# **Bijlage behorend bij omgevingsvergunning uitbreiding kruisherenghotel**

**Kenmerk: Z-2023-00001185**

**ZIENSWIJZENRAPPORT** ten behoeve van de ingekomen zienswijzen betreffende de ontwerp-omgevingsvergunning en de ontwerp-verklaring van geen bedenkingen voor de uitbreiding van het kruisherenghotel aan de Kruisherengang 12 en Calvariestraat 4/4A.

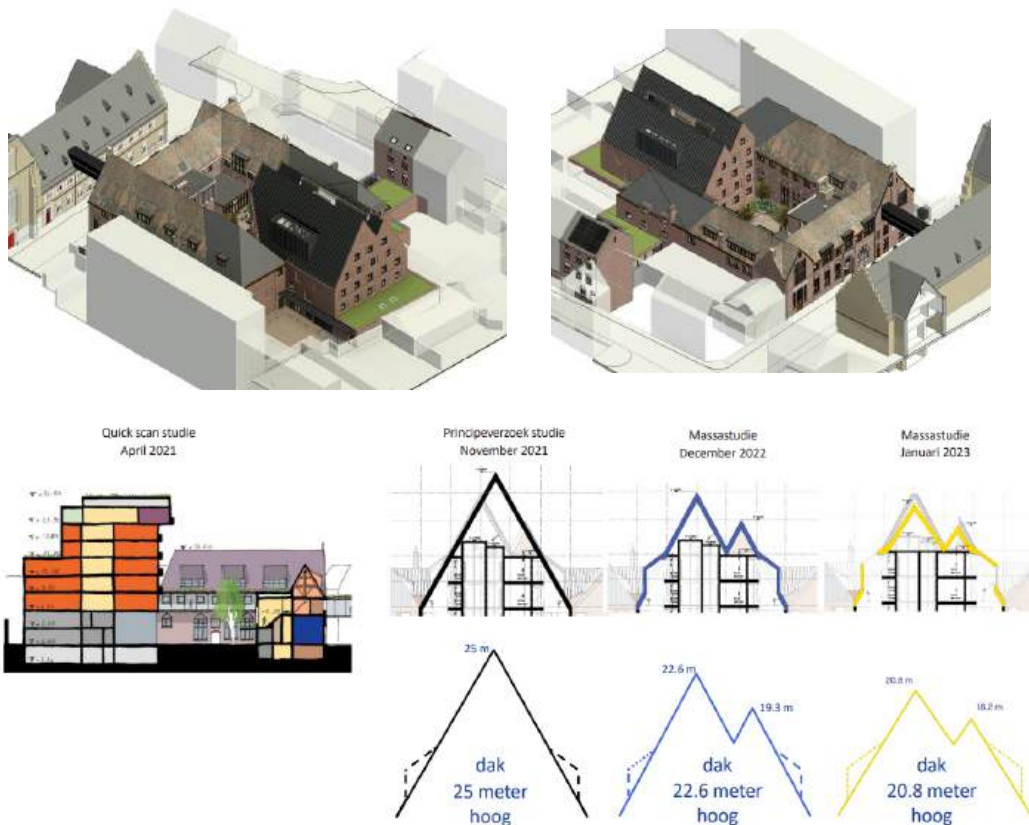
Naar aanleiding van de reacties van omwonenden en in overleg met de gemeente zijn de plannen vervolgens aangepast. Het plan heeft zich daarbij ontwikkeld van een toren met uitzicht over de binnenstad naar een complex van gebouwen met afwisselende goot- en nokhoogtes en steile dakvlakken. (zie ook hierna) Gebouwen die qua maat en schaal aansluiting vinden bij het bestaande Stuersgebouw en de overige bebouwing rondom de Kommel.

*Daarnaast zijn de gebouwen na aanpassing van het plan op grotere afstand van de belendingen gesitueerd.*

*Verder is de situering van bepaalde functies binnen de gebouwen aangepast (zoals verplaatsing van restaurant en fitnessruimte van verdieping naar begane grond en worden de technische installaties in de kap gesitueerd) en is de kantoorfunctie ondergebracht in een nieuwverworven pand (Calvariestraat 4/4A). Hiermee is het aantal bouwlagen en daarmee de hoogte van het plan verder verlaagd en zijn de privacy- en geluidseffecten van het plan zoveel mogelijk gereduceerd.*

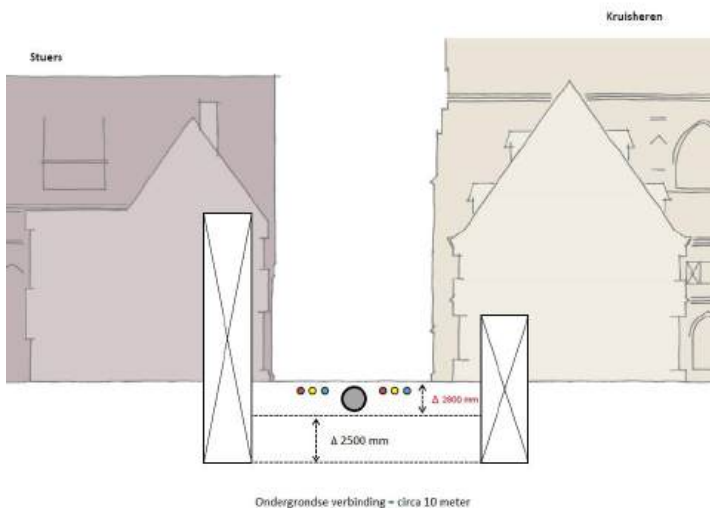
*In een reactie op de toelichting geeft de commissie aan dat de studie voldoende inzichtelijk heeft gemaakt welke gevolgen iedere optie heeft.*

*Voor de commissie is op basis van het onderzoek én de toelichting/vragenronde van de constructief adviseur, voldoende inzichtelijk gemaakt dat een ondergrondse verbinding tussen beide gebouwen, op deze plek, met een diepte van 6 meter (ivm leidingen), qua gebruik, risico voor de rijksmonumenten en kosten geen haalbare optie is (diepte van 6 m zou onder de kelders van beide gebouwen uitkomen).*

*Een bovengrondse verbinding door de lucht lijkt zodoende als enige oplossing over te blijven. De commissie heeft hierop voortredenerend een sterke voorkeur voor een dak naar dak verbinding, waarbij de aantasting, ook visueel, van beide rijksmonumenten zo beperkt mogelijk blijft, heeft ontwerper/initiatiefnemer een sterke voorkeur voor een dak naar raam verbinding.*

## Advies Commissie 11 november 2022

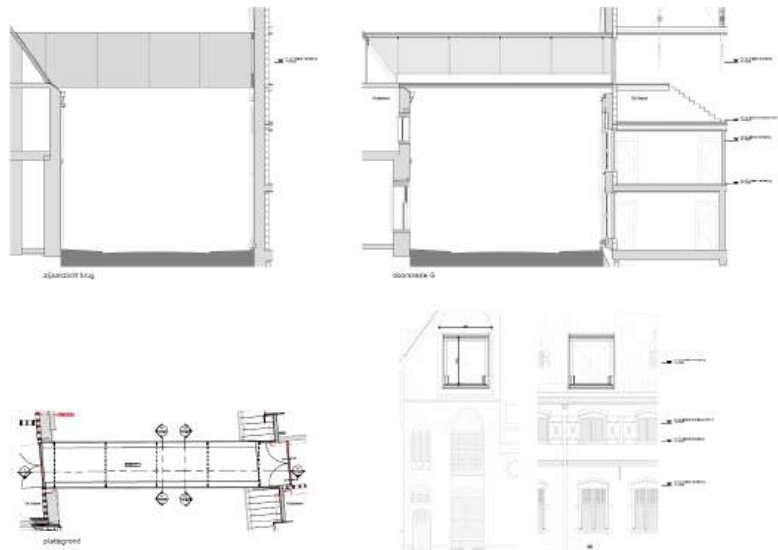
*Verbinding: de luchtbrug is verder uitgewerkt naar aanleiding van het vorige overleg. In de basis oogt de verbinding op de impressies doordacht. De gekozen positie in beide gebouwen is op hoofdlijnen akkoord doordat er sprake is van slechts een minimale aantasting van monumentwaarden. De commissie is benieuwd naar de verdere technisch/constructieve uitwerking. Ze adviseert het ontwerpteam de gemeentelijk adviseur CE actief te betrekken bij de detaillering van de aansluitingen. Alhoewel het ontwerpteam de terugkeer van de dakkapellen op de voorgevel aan de Kruisherengang wenst te laten vervallen, blijft de commissie bij haar eerdere advies, dat ze in het doorprikken van het linker raam in de kopgevel van de Sociëteit de Stuers alleen een mogelijkheid ziet, wanneer in combinatie daarmee in het dak het historisch beeld met de doorgeschoten dakkapellen (deels) wordt teruggebracht, in historiserende dan wel eigentijdse verschijning en schaal. De luchtbrug wordt zo visueel opgenomen in het ritme van de dakkapellen.*

*Ze vraagt goed te kijken naar de doorzichtigheid van de bekleding van de luchtbrug. Door de transparantie te vergroten ontstaat er meer doorzicht waardoor de voorgevel van de Stuers en het dakvlak van het kruisherenghotel als één geheel ervaren worden en meer rust in het straatbeeld ontstaat.*

### Advies Commissie 13 juni 2023

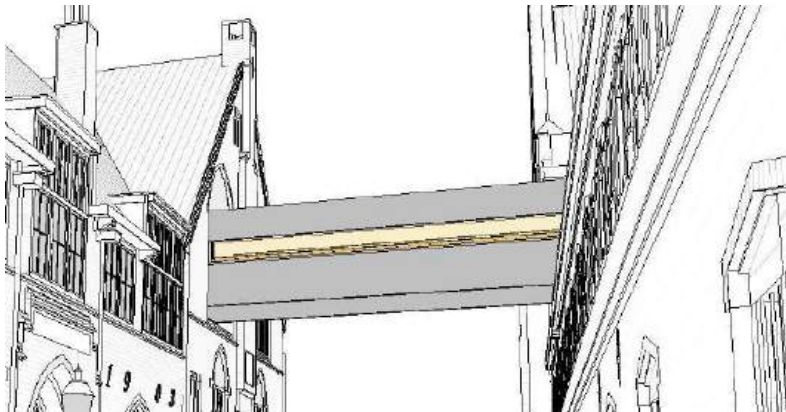
*De commissie vindt de nieuwe doorsnede interessant en is er positief over dat qua materiaal aansluiting is gezocht bij de hoofdentree van het Kruisherenhôtel. De commissie constateert dat de loopbrug slechts een fysieke verbinding vormt tussen de twee monumenten. De aansluiting tussen de brug en de monumenten is nog niet voldoende uitgewerkt. Het is van belang om de loopbrug dezelfde heldere uitstraling en sculpturale kwaliteit te geven als de hoofdentree van het Kruisherenhôtel, die als het ware in het monument is geschoven. De commissie is niet akkoord met dit voorstel en acht daarom nog een ontwerpslag nodig.*

### Advies Commissie 25 juli 2023 Akkoord onder voorwaarden

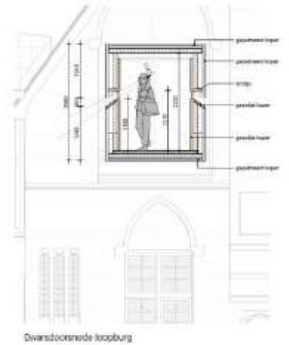
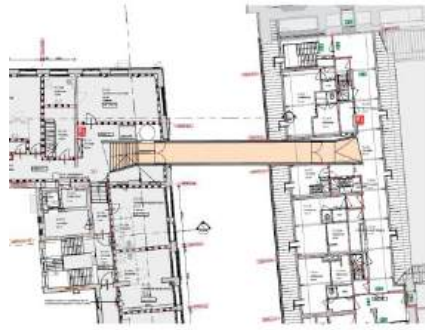
*De commissie is positief over het doortrekken van de loopbrug in het interieur en de gekozen materialisering. De commissie waardeert dat in- en extern een spannende eenheid vormen. Aandacht wordt gevraagd voor de lichtlijn met name ter plaatse van de ontmoeting van beide monumentale gevels. De commissie ziet een verder uitgewerkt voorstel inclusief de aansluitingen op de monumenten ter beoordeling tegemoet.*

### Eindoordeel WMC 2 april 2024 positief (Omgevingsvergunning Z2023-00001185)

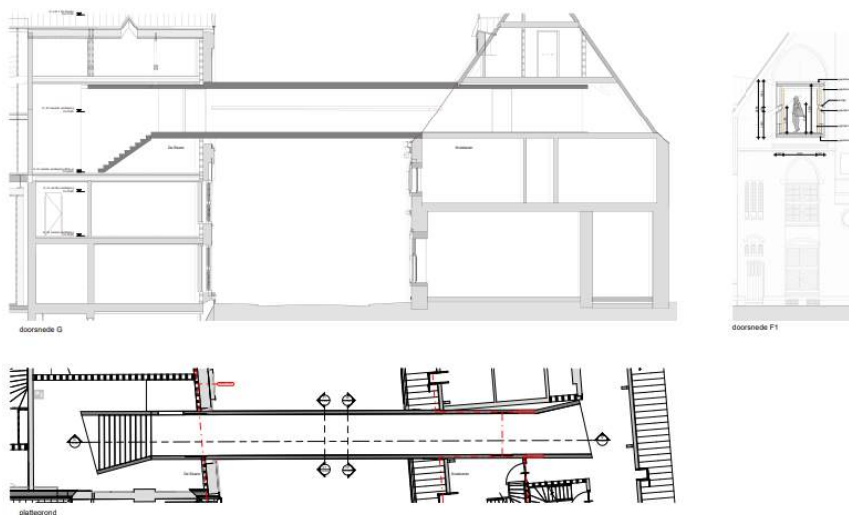
*In haar advies van 2 april 2024 geeft de WMC een **akkoord onder voorwaarde**. Dit is opgenomen in het ontwerp besluit, pag 6,7,8*

*De commissie constateert dat er goed gereageerd is op de eerdere opmerkingen uit het principeplan. Zij is positief over de verdere uitwerking en ontwikkeling van het plan en de hoogstaande architectuur die wordt nagestreefd zowel in het interieur als het exterieur. Dat blijkt uit zowel de multifunctionele ruimte, de subtiële vormgegeven toiletten in de kelder alsmede de vormgeving van de nieuwbouw. De commissie heeft nog de volgende opmerkingen/voorwaarden/aandachtspunten:*

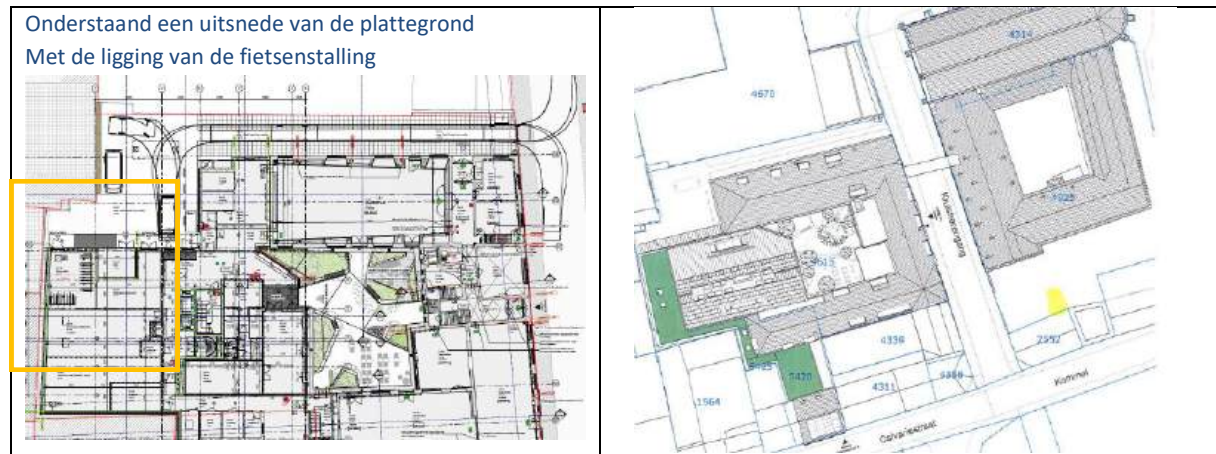
*Uit het nadere akoestisch onderzoek van 6 november 2024 is gebleken dat voor een gering aantal woningen (Kommel 18-24, Kruisherengang 6A/D) in de avondperiode niet aan de voorkeurs-grenswaarde wordt voldaan; middels nader onderzoek (zie stap 3 hierboven) is aangetoond waarom deze geringe overschrijdingen in deze situatie acceptabel wordt geacht. In dit verband zijn maatvoorschriften in de definitieve omgevingsvergunning opgenomen. Het aanvullende akoestische onderzoek is overigens niet relevant voor de woningen die met de achtergevels liggen aan het Herdenkingsplein en Calvariestraat. Daar wordt aan alle grenswaarden van stap 2 (rustige woonwijk) voldaan.*

*In figuur 7.3 is een overzicht opgenomen van de toetspunten bij de woningen aan het*

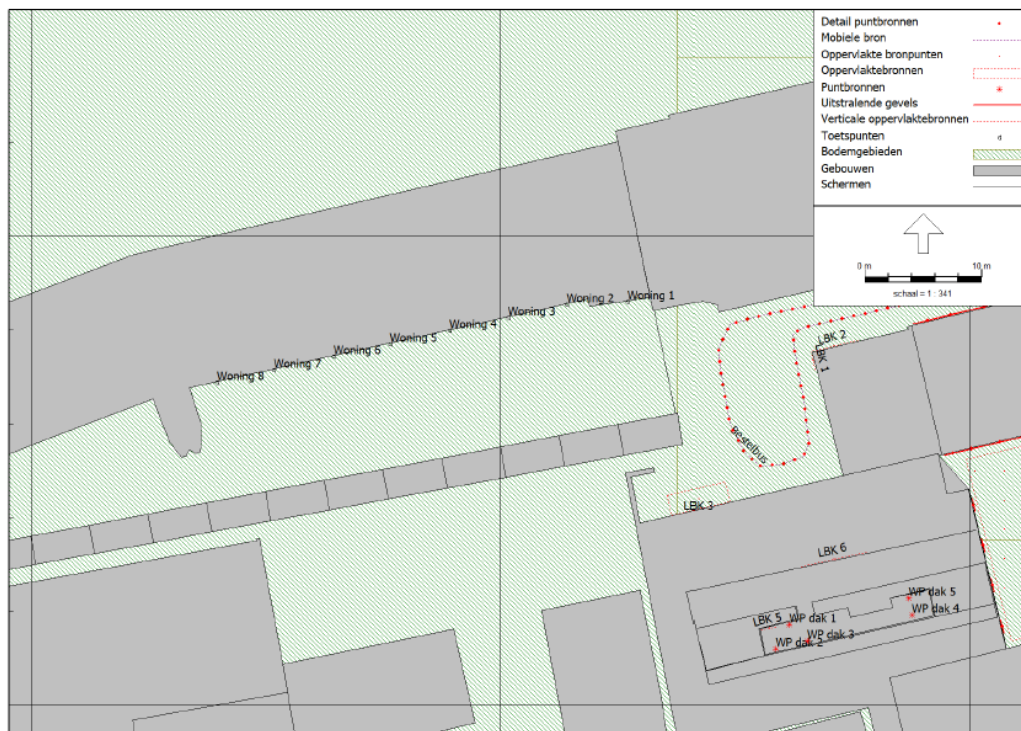
*De woningen Herdenkingsplein (13A, 13D, 14A, 15A en 15D) zijn meegenomen in het akoestisch onderzoek en de geluidbelasting op deze woningen is inzichtelijk gemaakt.*

*Voor de rekenresultaten wordt verwezen naar bijlage 3 en voor de ligging van de rekenpunten wordt verwezen naar figuur 4, 5 en de in bijlage 4 opgenomen figuren (met name figuur 1 en 2) van notitie met onderwerp "Geluiduitstraling naar omgeving – Activiteitenbesluit milieubeheer" met kenmerk SLM020721.NOT005v7 van 17 april 2024.*
